AGROVOLTAICO "MARAMONTI"

| PD | Titolo elaborato: RISPOSTE ALLA COMPLETEZZA DOCUMENTALE | | | | | Codice elaborato DOC_15 |

COMPLETEZZA DOCUMENTALE

[ID_VIP 7809] Progetto per la costruzione e l'esercizio di un impianto agrovoltaico per la produzione di energia elettrica da fonte fotovoltaica e delle relative opere ed infrastrutture connesse, della potenza elettrica di 67,275 MW DC e 66,000 MW AC, con contestuale utilizzo del terreno ed attività agricole di qualità, apicoltura e attività sociali da realizzare nel comune di Nardò (LE) in località "Maramonti".

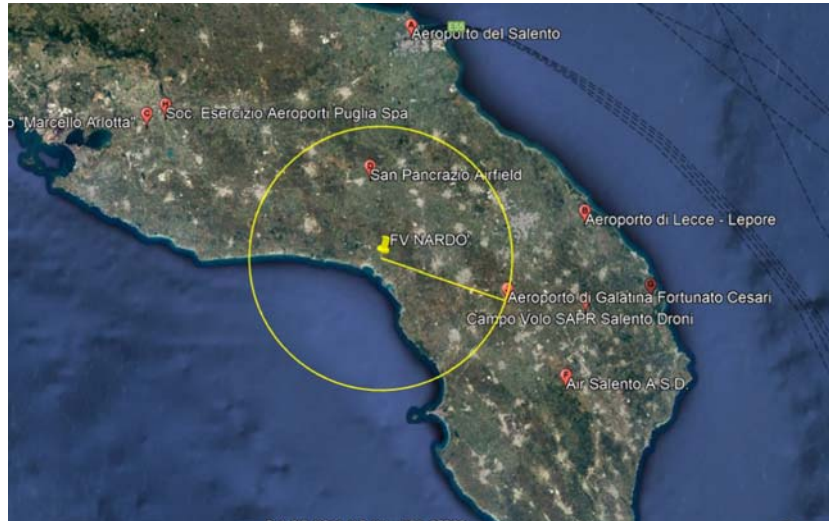
Inserire una sezione in cui riportare i riferimenti normativi vigenti alla data di deposito dell'istanza (normativa sulla VIA, Direttiva UE su fonti rinnovabili, tipologia dei Siti della Rete Natura 2000, pianificazione territoriale, ecc.)

Come richiesto, tutta la normativa citata nei vari paragrafi del SIA è stata raggruppata in un unico paragrafo inserito ad inizio elaborato.

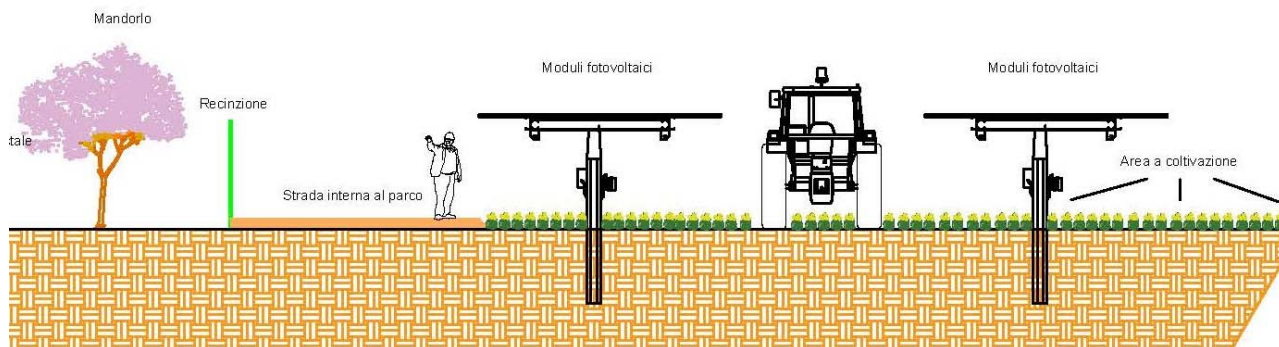
Prevedere una sezione relativa alla descrizione di attività insalubri, anche dismesse, presenti nelle vicinanze, fonti di probabile rischio della contaminazione del suolo/sottosuolo/falda.

A seguito dei sopralluoghi effettuati e delle verifiche sia sul campo che bibliografiche, non è emersa la presenza di attività insalubri nelle vicinanze dell'impianto proposto, trattandosi di un'ampia zona agricola e quindi si ritiene che non vi siano fonti di probabile rischio per la contaminazione delle acque di falda o del suolo e sottosuolo.
